ORD. SM/AGD/Nº 8765/

MAT.: Aprueba Estudio de Impacto sobre el Sistema de Transporte Urbano (EISTU) del proyecto "Egaña", comuna de Ñuñoa.

INFORME FACTIBILIDAD TÉCNICA
MEDIDAS DE MITIGACIÓN DEL EISTU DEL PROYECTO
"EGAÑA"
COMUNA ÑUÑO A

APROBACION		PROYECTO:	EDIFICIO PLAZA EGAÑA		FECHA:	Noviembre 2017			
		MANDANTE:	Plaza Egaña SPA		ESCALA:	1 : 500			
					PROYECTO:	H. REX	LAMINA:		03 / 04
	I. Municipalidad de Ñuñoa	PLANO DETALLE MEDIDAS DE MITIGACION ETAPA 2

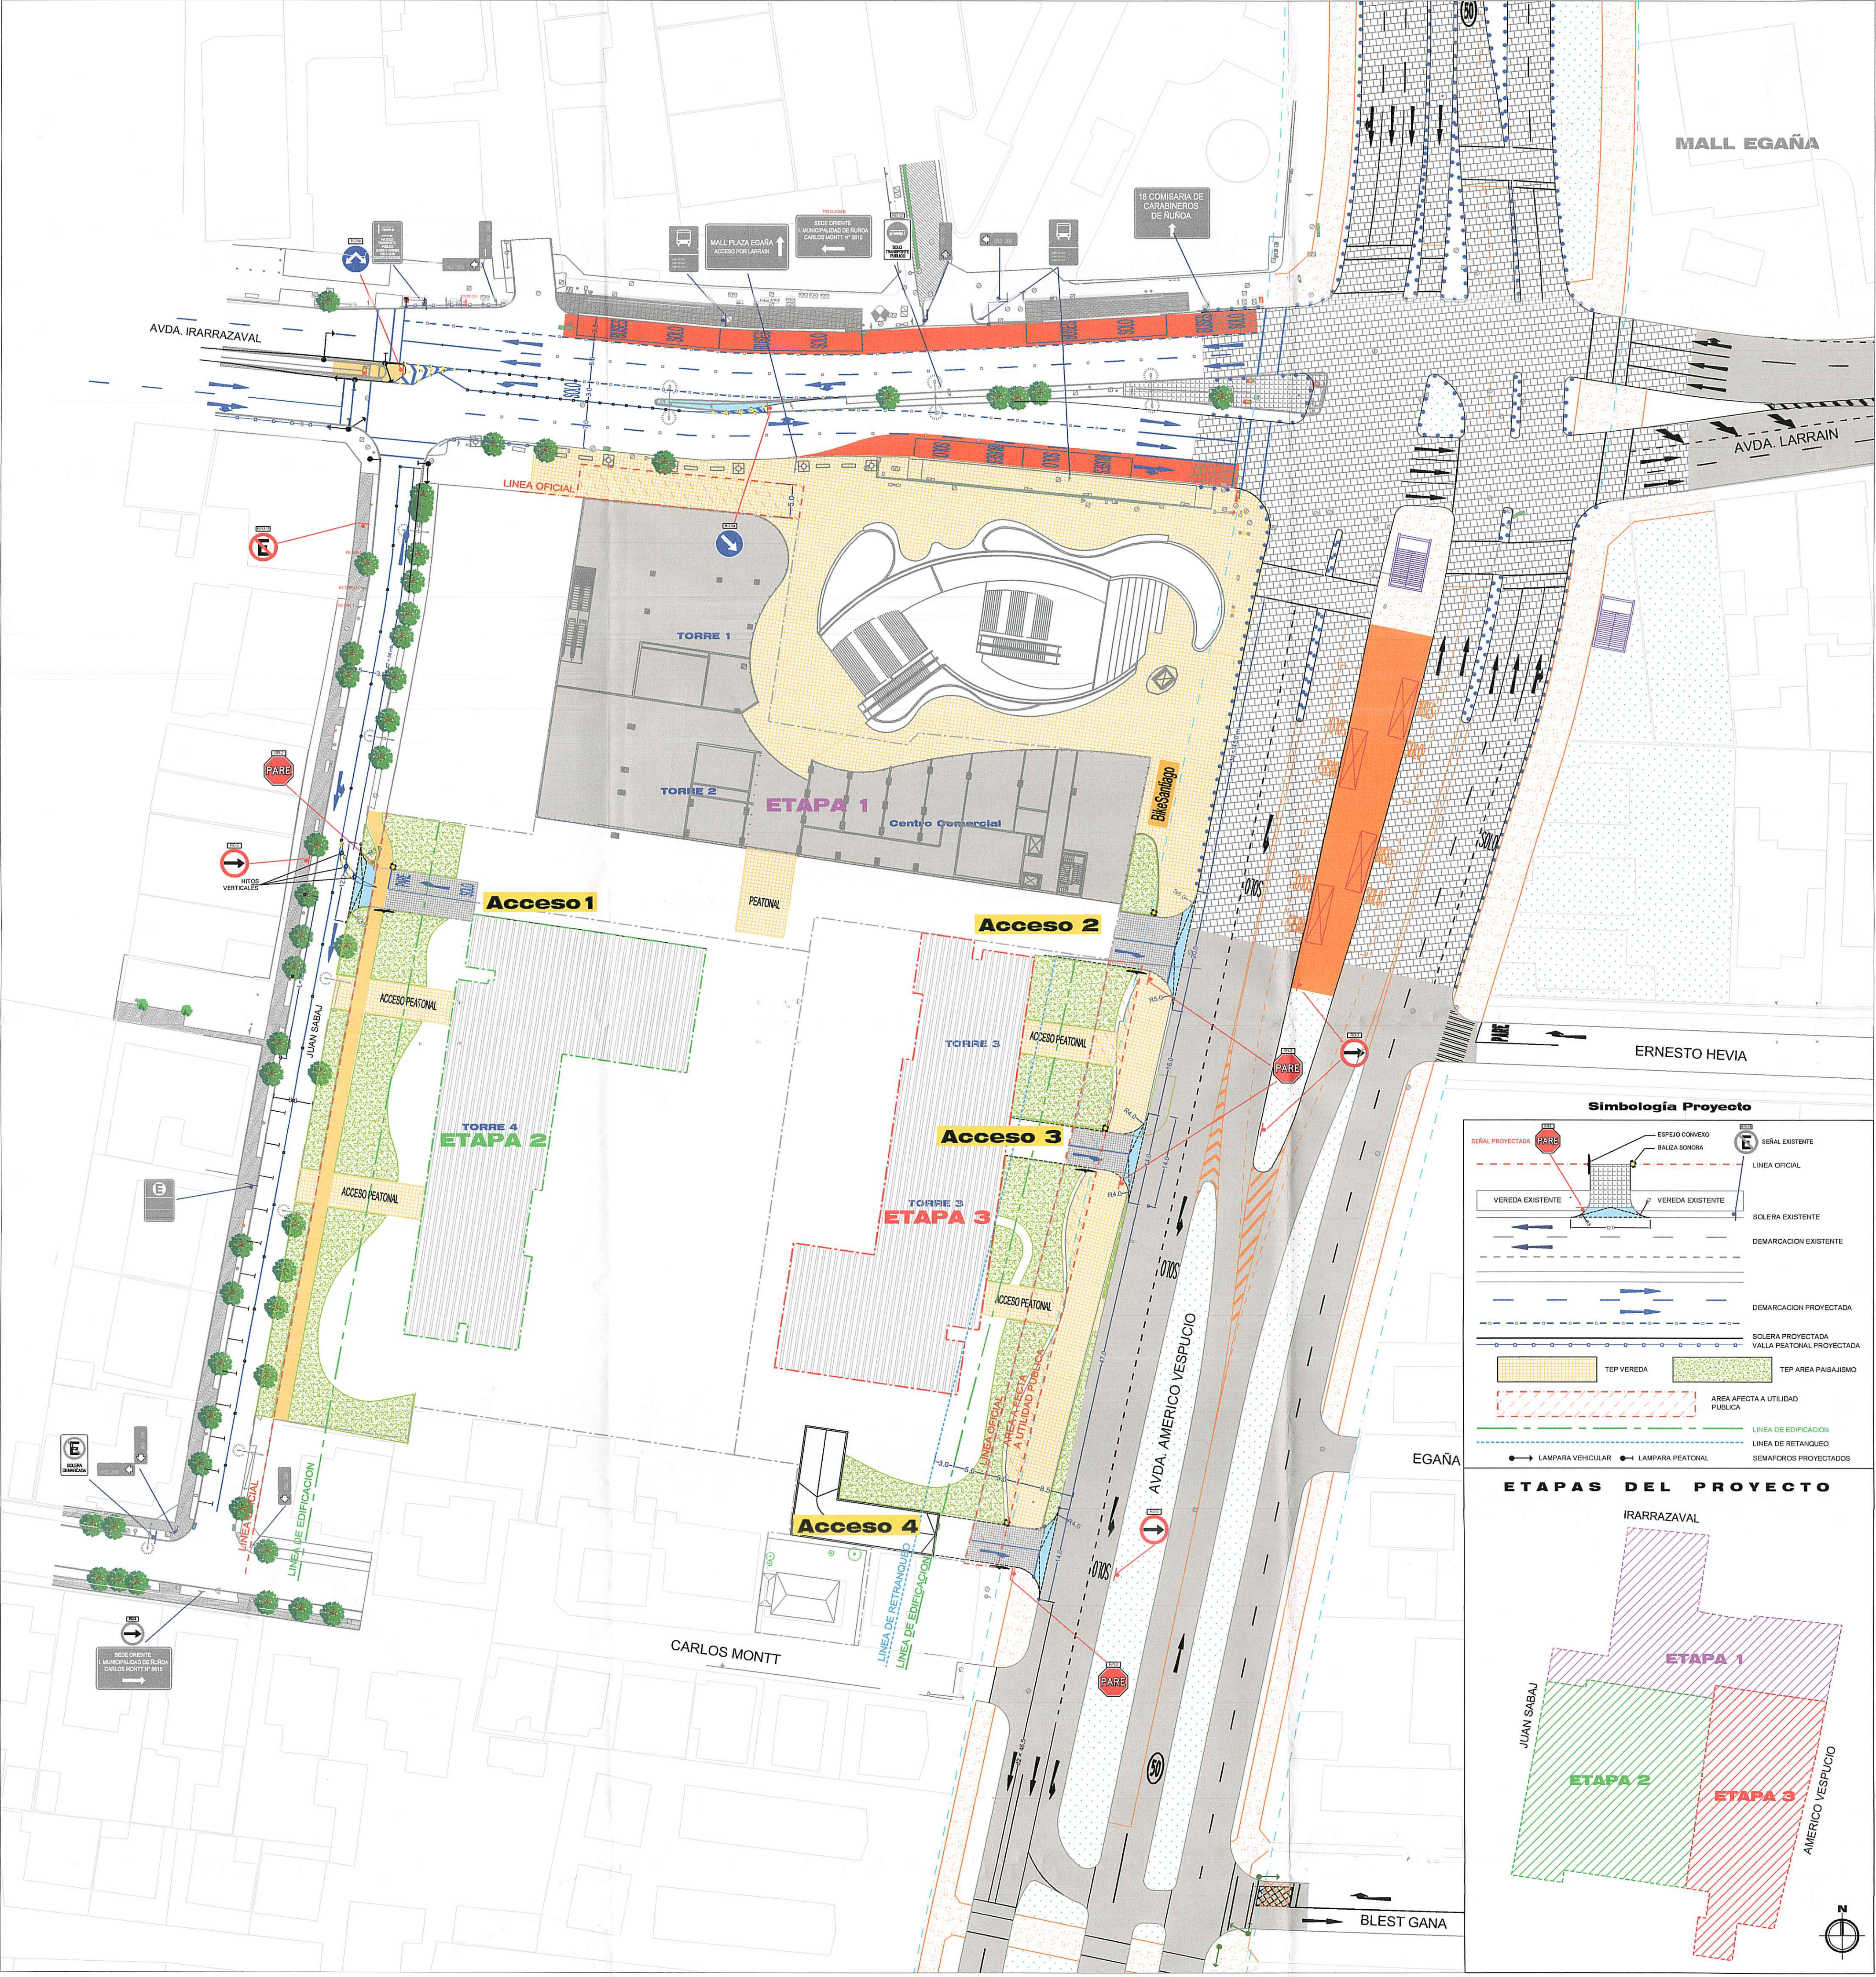
MEDIDAS DE MITIGACION ETAPA 2	
Etapa 2: Edificio 3 con 682 departamentos y 599 estacionamientos.	
19. Instalación de semáforo en la intersección de Calle Hamburg / Estrella Solitaria. Dicha medida considera:

I. Municipalidad de Ñuñoa		PLANO DETALLE MEDIDAS DE MITIGACION ETAPA 3

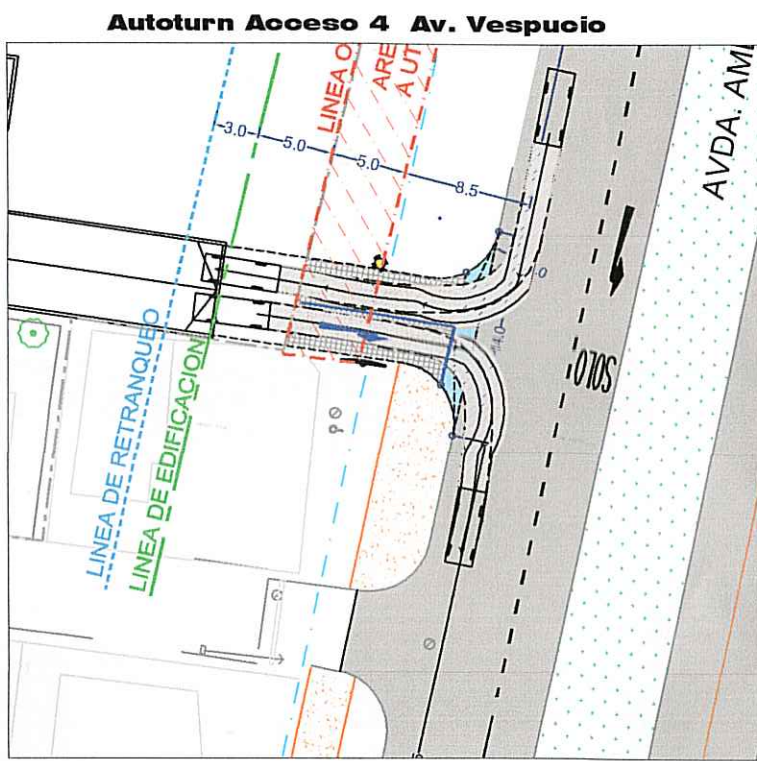
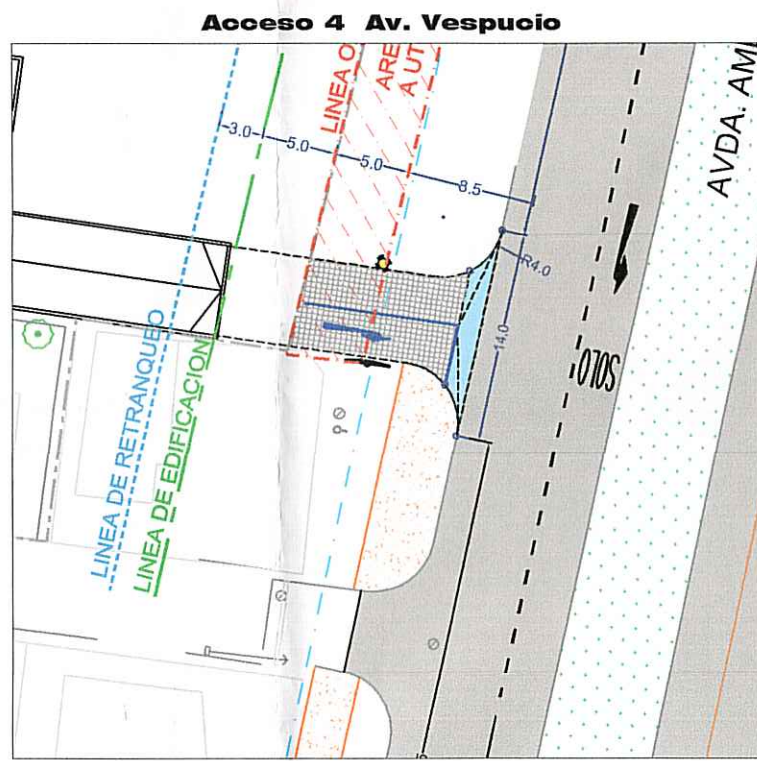
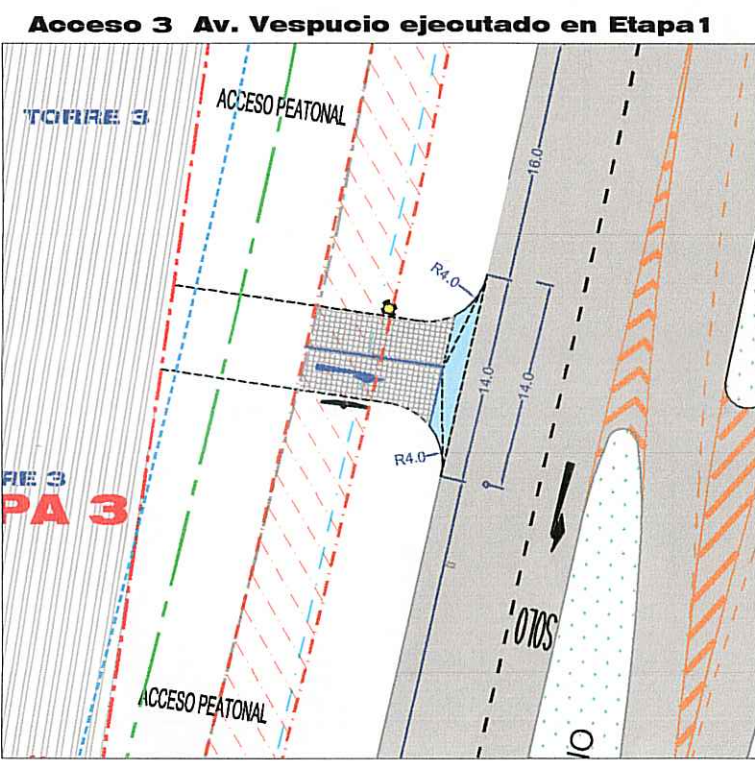
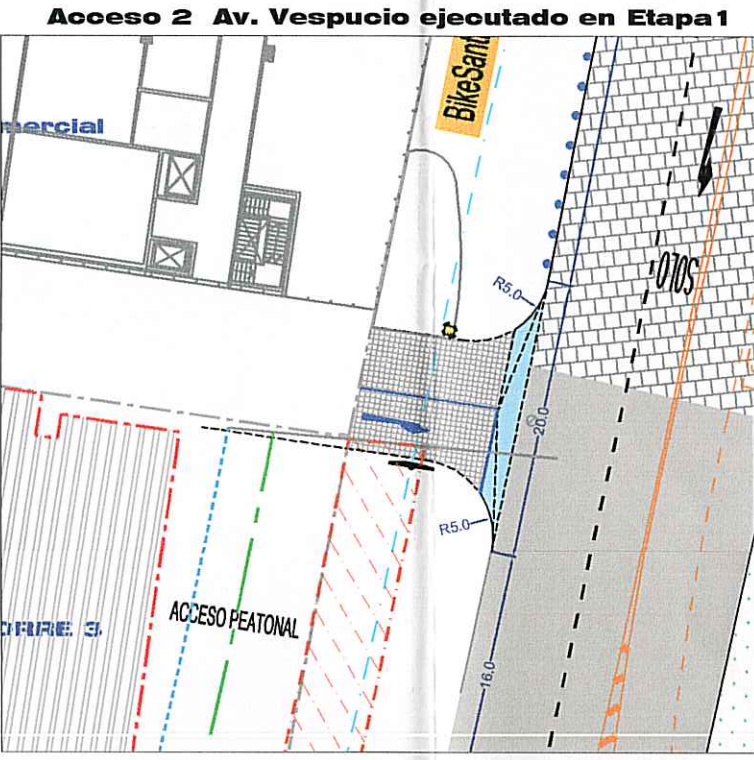
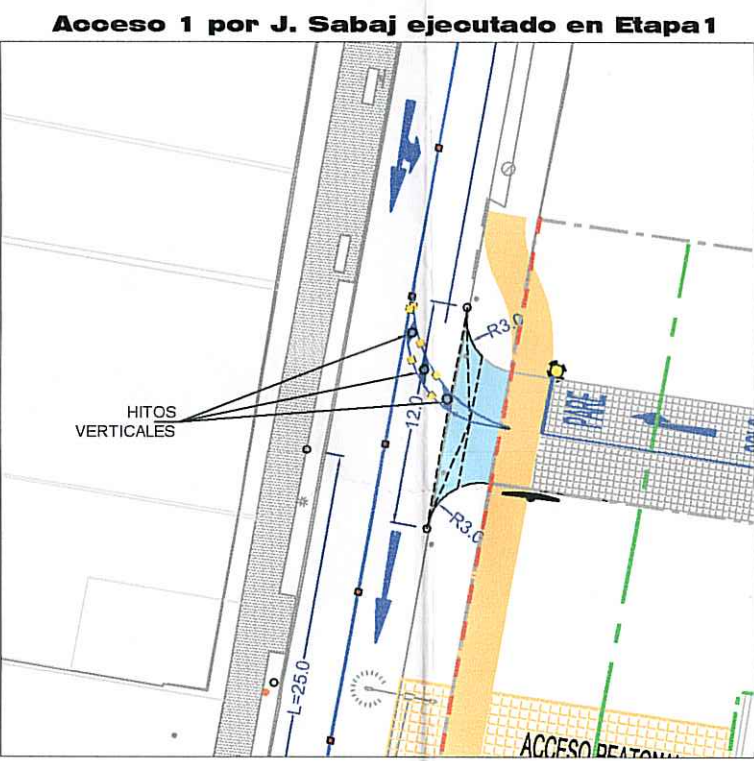
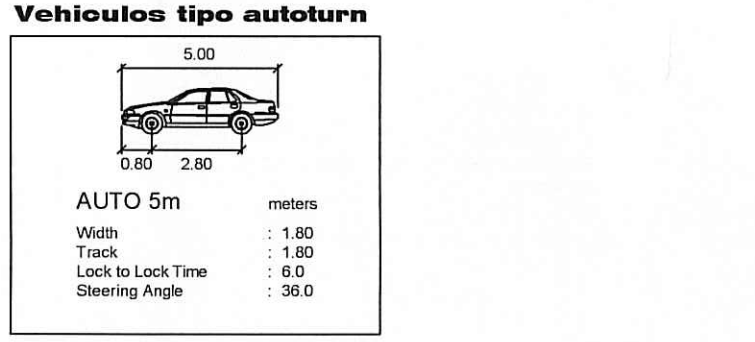
MEDIDAS DE MITIGACION ETAPA 3

36. Realizar un estudio de Reprogramación y Sintonía Fina, en las intersecciones Av. Ossa - Simón Bolívar, Av. Ossa - Estrella Solitaria y Av. Américo Vespucio - Blest Gana. Esta medida considera la periodización como dato exigente, la optimización de repartos con tiempo de ciclo fijo y se deberá considerar los semáforos frontera de aquellos que se optimizan dejándolos con su programación fija. Para aquellos cruces que operan en modalidad SCOOT se realizará el proceso de sintonía fina y calibración.
